zur Sitzung des Gestaltungsbeirats (GBR)

am Freitag, 30.11.2018, Remise, Mömpelgardstraße 28/1

TOP 1: Martin-Luther-Straße 33 / „Heinze - Areal“

TOP 2: Bauhofstraße 39

Lageplan Variante C (42 Wohnungen, GRZ 0,46, GFZ 1,65)

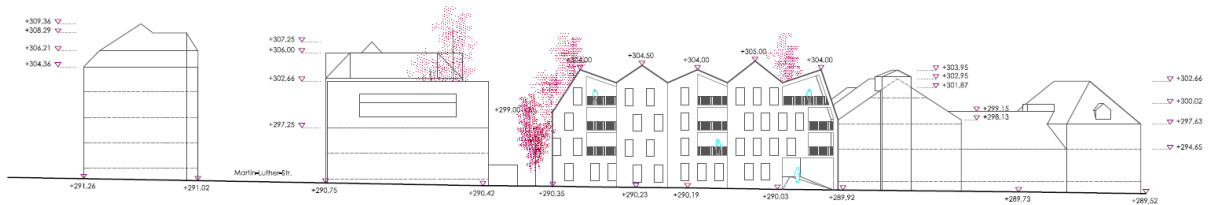
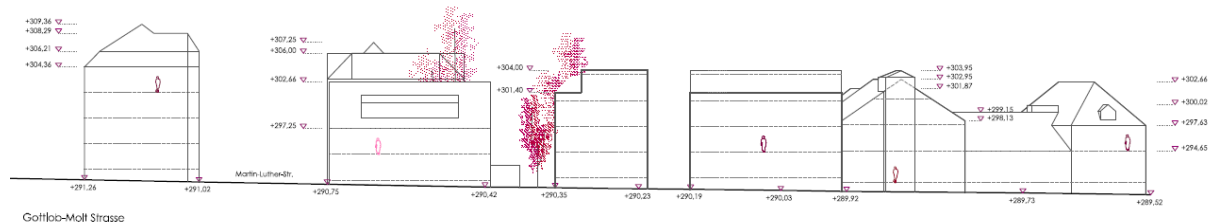
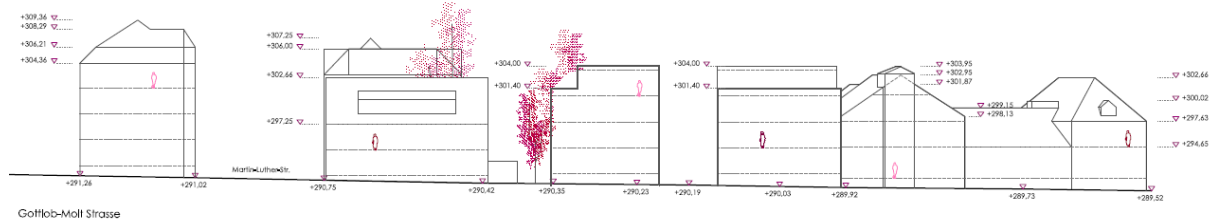
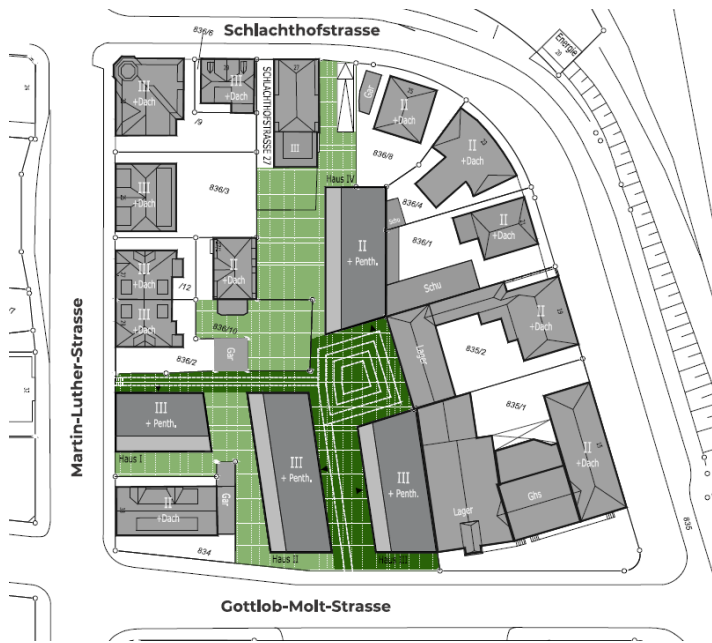
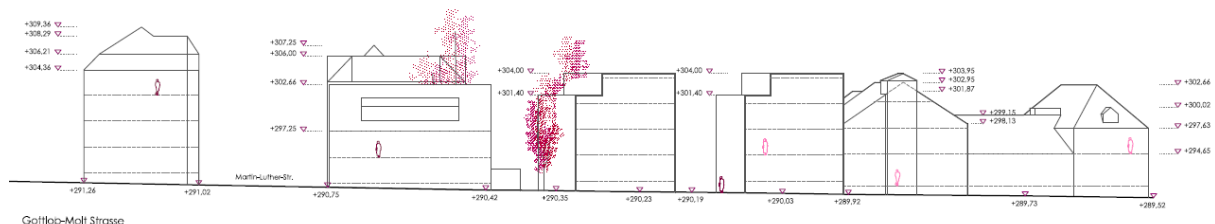
Der Gestaltungsbeirat bedauert, dass die **Empfehlung, ein Wettbewerbsverfahren zur Ermittlung alternativer Lösungsvorschläge durchzuführen, nicht aufgegriffen** wurde. Im Hinblick auf die Schaffung einer sensiblen städtebaulichen Komposition an einem komplexen Standort könnte dieses Verfahren in einem überschaubaren Zeitraum Klarheit über eine angemessene Dichte, Körnung, Wohn- und Freiraumqualität anhand eines Vergleichs unterschiedlicher Modelle schaffen.

In allen bisherigen Varianten wird die **gewünschte Integration der Baukörper in den Bestand vermisst**. Die Dichte der Bebauungsvorschläge ist erkennbar zu hoch. Im **Innenbereich werden maximal 3 Geschosse ohne zusätzliches Staffelgeschoss** als städtebaulich verträglich gesehen. Das bestehende Baurecht lässt nur 2 Geschosse und ein Dachgeschoss zu (2+D). Daher ist bei 3 Geschossen aus baurechtlicher Sicht bereits eine Befreiung erforderlich, was im Genehmigungsverfahren abschließend zu klären ist.

Für den **Innenbereich sollen die beiden Varianten D (Langhaus) und E (Punkthäuser) weiter untersucht werden**, ob eine attraktive Wohn- und Freiraumqualität erreicht werden kann.

Bei **Variante D** wirkt das Langhaus als gestaffelter Geschosswohnungsbau in den vorgestellten Alternativen zu massiv. Der Zwischenbereich zur östlich angrenzenden Brandwand besitzt keine Aufenthaltsqualität. Der Gestaltungsbeirat empfiehlt zu überprüfen, ob z.B. durch eine differenzierte Reihung von bis zu 3-geschossigen Townhouses die gewünschte Differenzierung zwischen dem Blockrand und Blockinnenbereich besser erzielt werden kann. Dabei ist zu beachten, dass ein **großzügiger, gemeinschaftlicher und begrünter Freiraum im Blockinnenbereich** geschaffen werden kann.

Bei **Variante E (Punkthäuser)** geht die spezifische Prägnanz der bisherigen Bebauungsstruktur verloren. Grundsätzlich bietet die freie Setzung von Punkthäusern die Möglichkeit, eine **spannungsvolle Folge von Freiräumen** gegebenenfalls unter Einbeziehung der bestehenden Brandwände zu generieren. In der vorgeschlagenen Variante sind die Freiräume jedoch zu kleinteilig und gleichwertig, die Dichte ist auch hier bisher deutlich zu hoch. Durch die zusätzliche Verbindung der Punkthäuser mit zweigeschossigen Zwischenbauten entstehen teilweise unattraktive Wohnsituationen im Hinblick auf die Belichtung und Orientierung der Wohneinheiten. Die Größe der Punkthäuser ist so zu definieren, dass eine hohe Wohnqualität für alle Wohneinheiten und eine Klarheit und Maßstäblichkeit für den Innenbereich entsteht.

Die **Weiterführung der geschlossenen Reihung des Gewerbeensembles**, wie in Variante C aufgezeigt, stellt einen möglichen Lösungsansatz dar. **Der Gestaltungsbeirat empfiehlt jedoch, dabei mit nur zwei sich ergänzenden Gebäuden stärker den Rhythmus und die Kubatur des Bestands aufzugreifen**, um ein kohärentes Erscheinungsbild zu erzeugen. Als alternativer Lösungsansatz sind zwei Einzelgebäude, die die villenartige Bebauungsstruktur aufgreifen und weiterführen, möglich. Der Charakter der Gebäude soll dabei eigenständig ausgebildet werden im Verhältnis zur Martin-Luther-Straße. Die Gebäude sollten **giebelständig zur Gottlob-Molt-Straße** angeordnet werden, bei der **Fassaden- und Dachgestaltung sollte eine Symmetrie vermieden werden**. Zwischen den Gebäuden sollte ein **klarer Freiraum** ausgebildet werden.

Lageplan

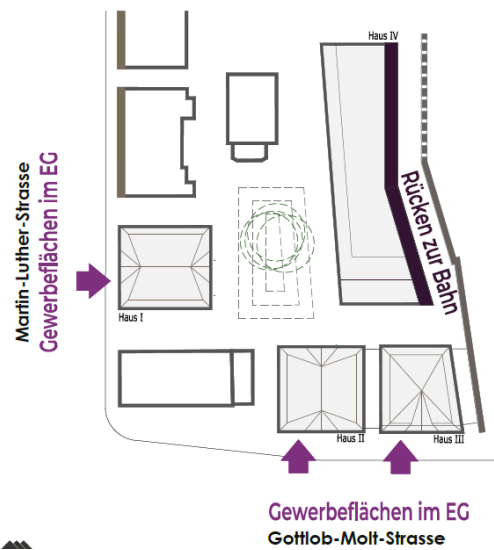
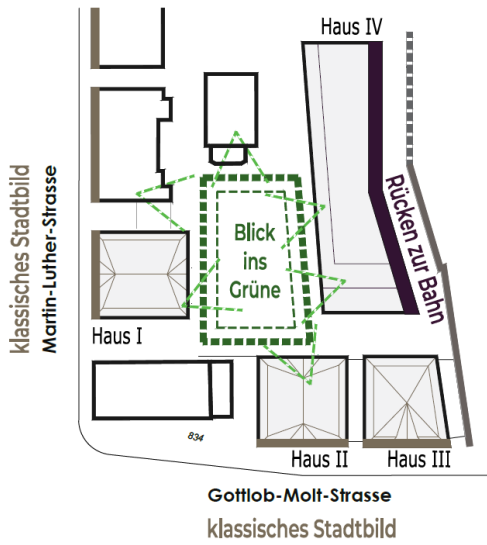
Das geplante Punkthaus an der Martin-Luther-Straße, das sich typologisch an der umliegenden Solitärstruktur orientiert, ergänzt schlüssig das fehlende Glied in der westlichen Häuserreihe des Blocks. Kritisch sieht der Gestaltungsbeirat die geplante nördliche Brandwand dieses Gebäudes und regt eine **entsprechende Überarbeitung des Entwurfs** an, auch in Bezug auf die Grundrissanordnung und Gestaltung der Wohnungen. Zudem soll die Dachform vereinfacht und der spitze Zwerchgiebel in zurückhaltender Form und Proportion angepasst werden.

Die vorliegenden Planungsansätze zur neuen **Bebauung an der Gottlob-Molt-Straße lassen eine plausible Weiterführung der vorhandenen Strukturen vermissen**. Zugunsten eines harmonischen Erscheinungsbilds des südlichen Blockrandes bieten sich aus Sicht des Gestaltungsbeirats zwei Varianten an, die sich jeweils entschieden an den unterschiedlichen Bestandsstrukturen orientieren sollten.

Um das Gesamtbild des Blocks möglichst einheitlich zu gestalten, sollten für die Gebäude zur Martin-Luther-Straße und zur Gottlob-Molt-Straße **an den Straßenseiten keine Balkone** vorgesehen werden, sondern ggf. zurückgesetzte Loggien als Bestandteil der Fassaden ausgebildet werden, d.h. durchaus in versetzter Anordnung und nicht als Fassadenband. **Hofseitig erscheint dem Beirat für alle neuen Gebäude die Planung von Balkonen uneingeschränkt als sinnvoll**.

Die Erschließung des zentralen Langhauses im Quartiersinnenbereich über die nördlich gelegene schmale Gasse von der Schlachthofstraße wird vom Gestaltungsbeirat als zu dezentral eingeschätzt. Er empfiehlt eine **zusätzliche, alternative Erschließung des Gebäudes über den zentralen Platz** durch einen mittig im Langhaus gelegenen Durchgang. Zudem sollte das **Langhaus im Süden um eine Terrasse im Erdgeschoss verkürzt** werden, um einen ausreichenden Abstand zur Blockrandbebauung im Süden und einen nutzbaren Freiraum zu schaffen.

Zur qualitativen und charakteristischen Gestaltung des Freiraums im Inneren des Blocks würde der Beirat die **Pflanzung (mindestens) eines großen, prägenden Baums begrüßen**. Um dessen nachhaltiges Wachstum zu ermöglichen, müsste ein Bodenanschluss gewährleistet sein, der über eine **Perforation der Tiefgarage** realisiert werden kann.

Straßenansicht

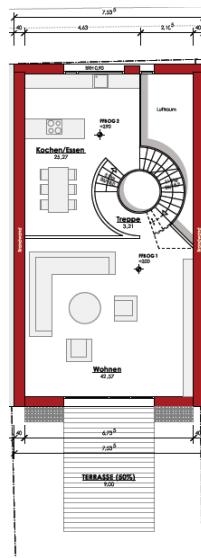
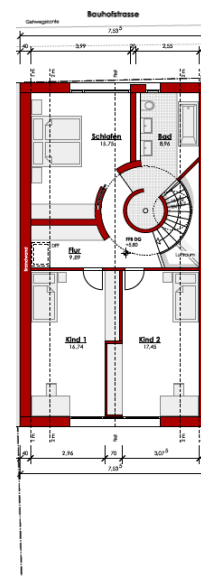
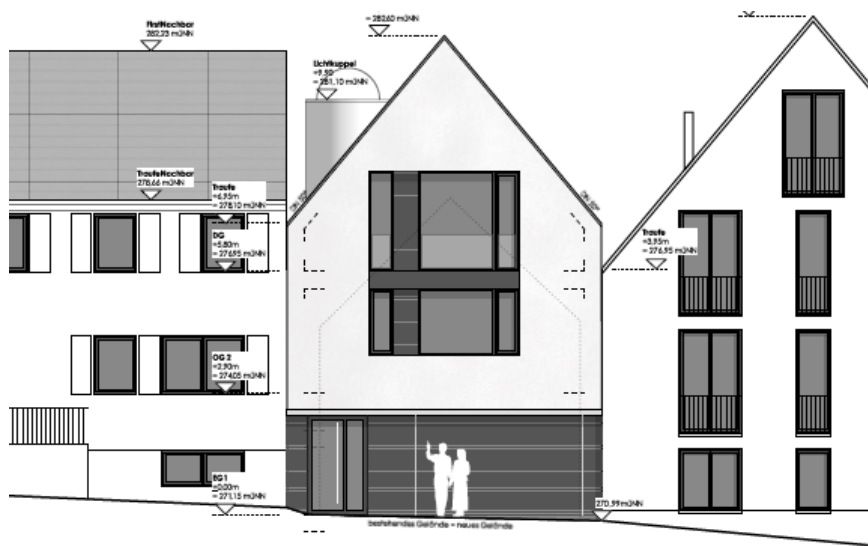
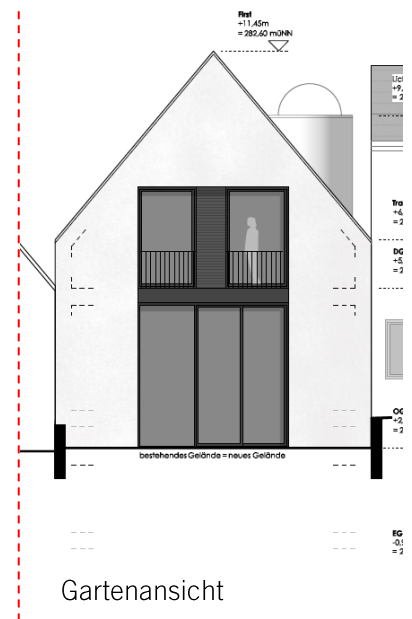
Kritisch wird der zylindrische Dachaufbau als Fortführung des Treppenraumes gesehen. Trotz der zum Giebel versetzten Rücklage ist diese Überhöhung von der Nachbarschaft wahrnehmbar und in seiner Ausformulierung ein untypisches architektonisches Sonderelement im Erscheinungsbild der historischen Bauhofstraße.

Der vorgestellte Fassadenentwurf thematisiert eine starke Gliederung eines separaten Sockelgeschosses. Sowohl die starke horizontale Zonierung (Betonfertigteil-Gesims), als auch die unterschiedliche Materialität (Holz-Putz) der Fassadenteile wird vom Gestaltungsbeirat kritisch hinterfragt. Auch die gewählte Sprache der großen zentralen Fassadenöffnung wird vom Beirat nicht begrüßt. Gliederung, Schichtung und Proportion der Öffnung korrespondiert nicht mit dem historischen Umfeld, vielmehr appliziert die Erscheinung eine nicht vorhandene Sondernutzung.

Der Gestaltungsbeirat empfiehlt hier eine Überarbeitung des Entwurfes. Dabei sind die ortstypischen architektonischen Elemente der hiesigen Fassaden der Bauhofstraße als „Entwurfsmatrix“ heranzuziehen. Bezüge zu den Nachbarschaften, zu deren Öffnungen, Rhythmus, Proportion und auch Materialität sind zu untersuchen. Moderne Interpretationen historischer Fassadenelemente –wie die gestaltprägenden typischen Fensterläden – werden begrüßt.

Straßenabwicklung Bauhofstraße

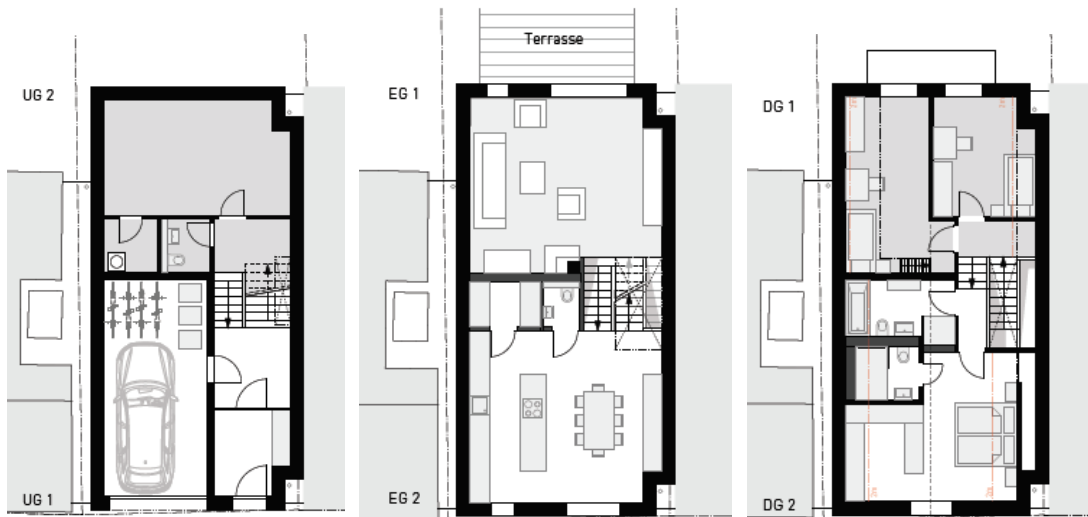
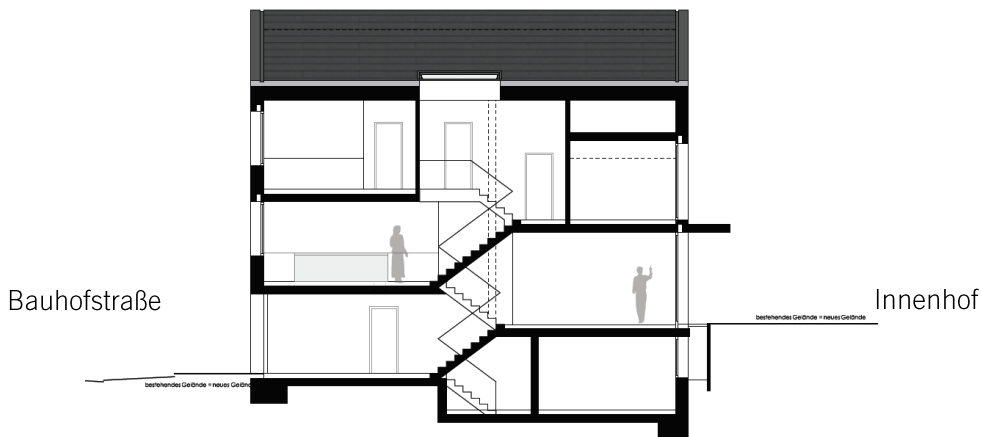
Bereits bei Erstvorlage des Entwurfes wurde die **Eigenständigkeit des giebelständigen Hauses** auch mit Bezug zum Nachbargebäude Nr.41 begrüßt. Die unterschiedlichen Firsthöhen und vermittelnden Traufhöhen lassen eine **gute Einbindung und Paarung** vermuten. Die dargestellte Straßenabwicklung zeigt die **charakteristische „Sonderrolle“** der beiden giebelständigen Häuser 39 und 41 im Erscheinungsbild der historischen Bauhofstraße.

Der vorliegende Entwurf schlägt zu dem benachbarten traufständigen Haus Nr.37 einen **Bauwisch** vor. Dieses historische Motiv stärkt die gewachsene Typologie der Bauhofstraße und wird somit **positiv bewertet**. Die bauliche **Andeutung des Bauwichts zwischen den beiden Giebelhäusern 39 und 41** wird seitens des Gestaltbeirates hinterfragt. Die gewünschte Paarung der beiden Gebäude benötigt diese Detailausbildung nicht. Eine einfache Reihung und Baufugenausbildung unter Aufnahme beider Traufhöhen führen zu einer Vereinfachung und Stärkung der Situation.

Die Überarbeitung der **Fassadengestaltung** in Ausbildung als Lochfassade, mit **Aufnahme historischer Fassadenelemente** - gestaltprägender Fensterelemente, werden begrüßt. Die gewünschten Bezüge zu den Nachbarschaften, zu deren Öffnungen, Rhythmus und Proportion sind hergestellt.

Die straßenseitige **Erdgeschoßnutzung als Garage wird kontrovers diskutiert**. Die Nutzung mit dazugehöriger Fassadenöffnung **erscheint zur historischen Straßenabwicklung fremdartig**. Wünschenswert ist eine Auslagerung des Stellplatzes, z.B. in die benachbarte Tiefgarage. Der Gestaltungsbeirat begrüßt eine zur historischen Stadt adäquate Nutzung der Erdgeschosszonen.

Erscheint ein ausgelagerter Nachweis des Stellplatzes in der weiteren Planung nicht möglich, so ist ein besonderer Schwerpunkt auf die **Gestaltung des Garagentores** zu legen. Der Gestaltungsbeirat empfiehlt hierfür die Gestaltmatrix des Fensterladens mit möglichen Einblicken, auch im Hinblick einer Umnutzung (z.B. als Laden oder Büro) fortzuführen.

Grundriss Erdgeschoss (genehmigt; nicht realisiert)

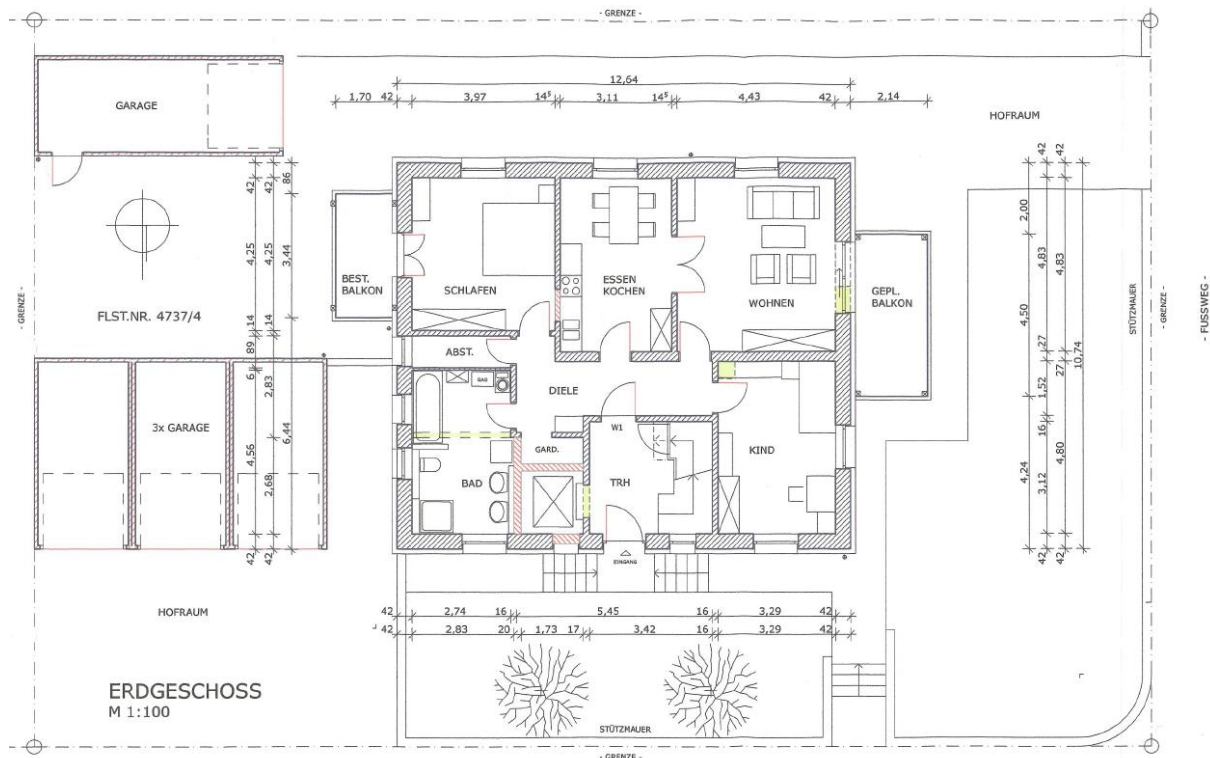
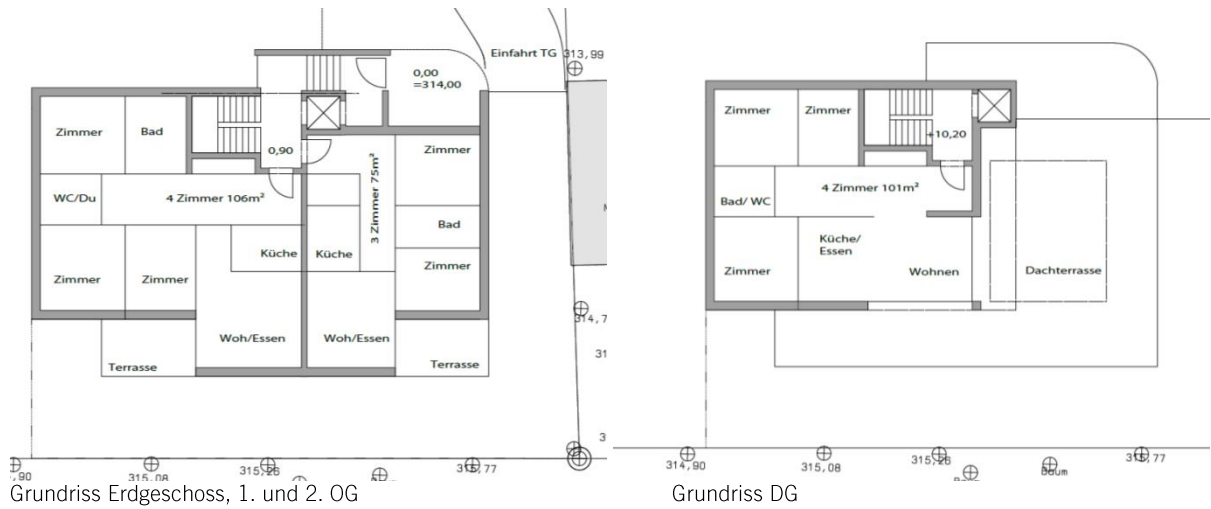
Der in der Baugenehmigung für eine Gebäudemodernisierung aus dem Jahr 2013 dargestellte Grundriss zeigt, dass sich **in dem Gebäude attraktive Wohnungen mit gut proportionierten Einzelzimmern befinden**. Auch der **bauliche Zustand macht augenscheinlich von außen einen guten Eindruck**. Es stellt sich jedoch die Frage, ob neue Balkone zur Stuttgarter Straße aufgrund der Lärmsituation eine ausreichende Aufenthaltsqualität besitzen.
